Boletim Técnico

CDX-CA537X/VW/XG/XP/XR

Número **04/02**

SINTONIA DE RÁDIO

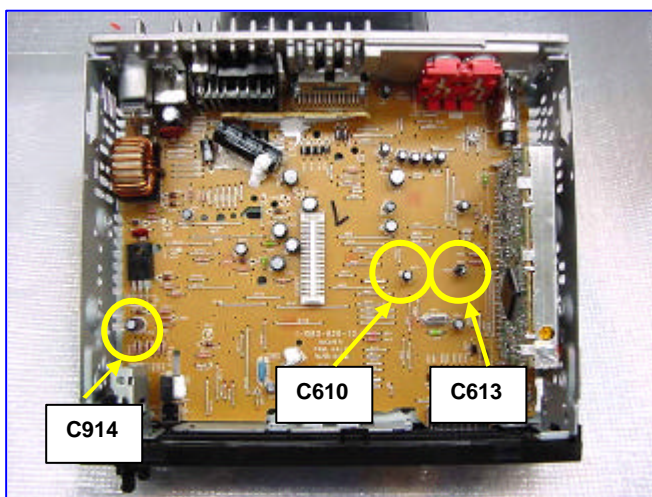
Ao ligar é reproduzido apenas o chiado da emissora previamente sintonizada somente nas seguintes condições:

- 1- O aparelho foi desligado apagando totalmente o display e o painel não foi removido(Desligar o aparelho acionando a tecla OFF mais de 2 segundos)
- 2- Fazendo nova busca de emissoras, a sintonia volta a ser feita novamente.

Alterar seguintes capacitores conforme segue:

Anterior	Novo
C914	100uF 20% 10V (1-104-658-71)	47uF 20% 50V (1-131-792-91)
C610 C613	10uF 20% 16V (1-115-864-61)	4,7uF 20% 100V (1-131-816-91)
